Calliope mini rev 2.0  
 Last Change: 06.07.2018  
 www.schleicher.berlin

Calliope mini rev2.1
01.03.22 17:58
Sheet: 1/2

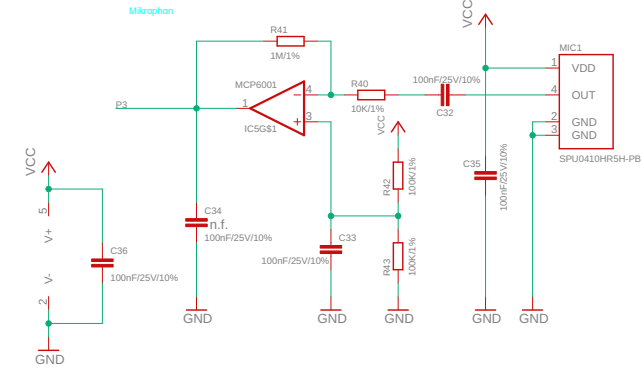
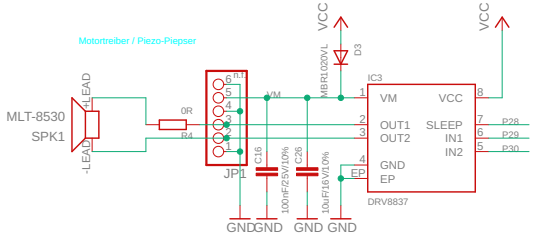
ÄNDERUNGEN für rev2.0:

IC6 von M45PE nach IS25LP128F  
 C37 und C38 nun bestückt  
 IC6 Pin 8, VCC nun an VCC statt USB\_VREG

ÄNDERUNGEN für rev2.1:

Signal Namen zu QSPI Signalen geändert

USB-Programmierinterface

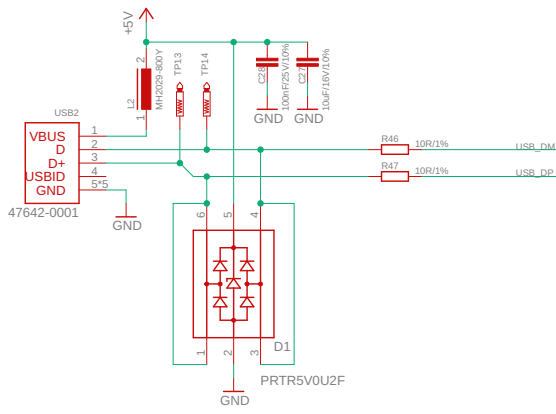
ÄNDERUNGEN für rev2.1:

Filter auf Datenleitungen entfernt
